Post-équipement feu de jour pour les véhicules avec un signal modulateur de largeur d'impulsion

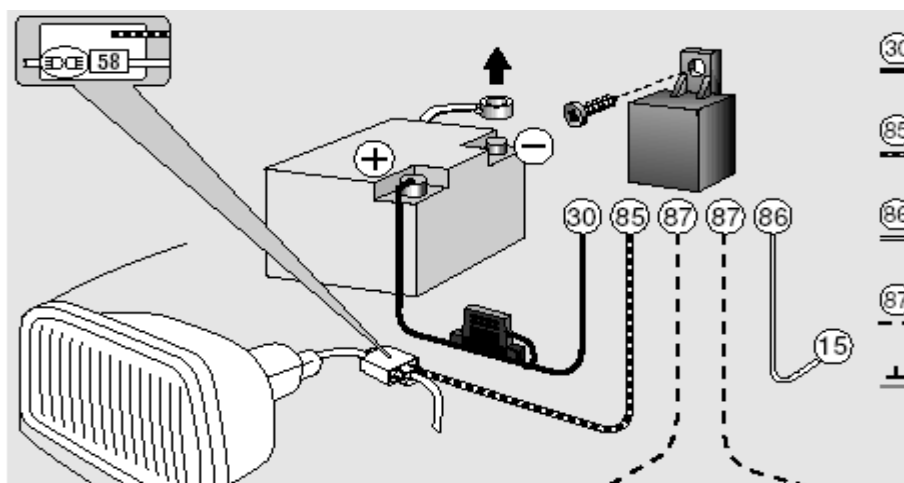
Lors du post-équipement des feux de jour, il peut arriver que le relais commutateur compris dans le contenu de la livraison "ronronne" lors de l'allumage des feux du véhicule. Etant donné que certains producteurs automobiles commandent le feu de position avec un signal modulateur de largeur d'impulsion (rapide allumage et extinction d'un consommateur avec lequel la puissance est réglée), la construction d'un relais porteur est donc nécessaire.

L'activation du feu de jour se produit par le déclenchement de l'allumage et s'éteint automatiquement par la mise en route du feu de croisement. Ce déclenchement est assuré par un relais qui est raccordé avec le contact de masse du relais à la borne 58 (feu de position) (voir le plan de connexion). Ainsi, le défaut de fonctionnement décrit ci-dessus peut se produire par le signal modulateur de largeur d'impulsion changeant parce que la bobine du relais n'est pas alimentée durablement en tension.

Si le défaut de fonctionnement décrit ci-dessus se produit, changez le relais fourni avec un relais contenant une résistance parallèle à la bobine, comme par ex. 4RD 007 794-031 (relais de commutation 12 V avec support).
